240712-1

Катюша M133

Различия в главной плате и недокументированные ошибки
(только для инженеров)

Главная плата

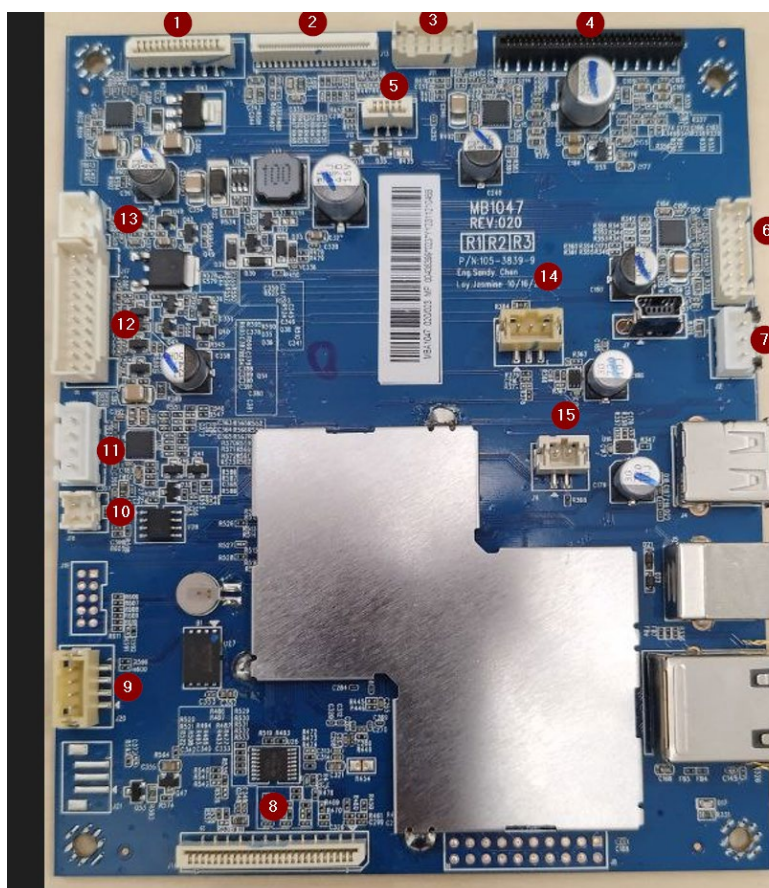
Главная плата, описанная в мануале, отличается от платы, стоящей в аппарате:

Номер разъема на рисунке	Номер разъёма на плате
1	J15
2	J13
3	J11
4	J3
5	J12
6	J1
7	J2
8	J14
9	J20
10	J18
11	J22
12	J17
13	J16
14	J10
15	J9
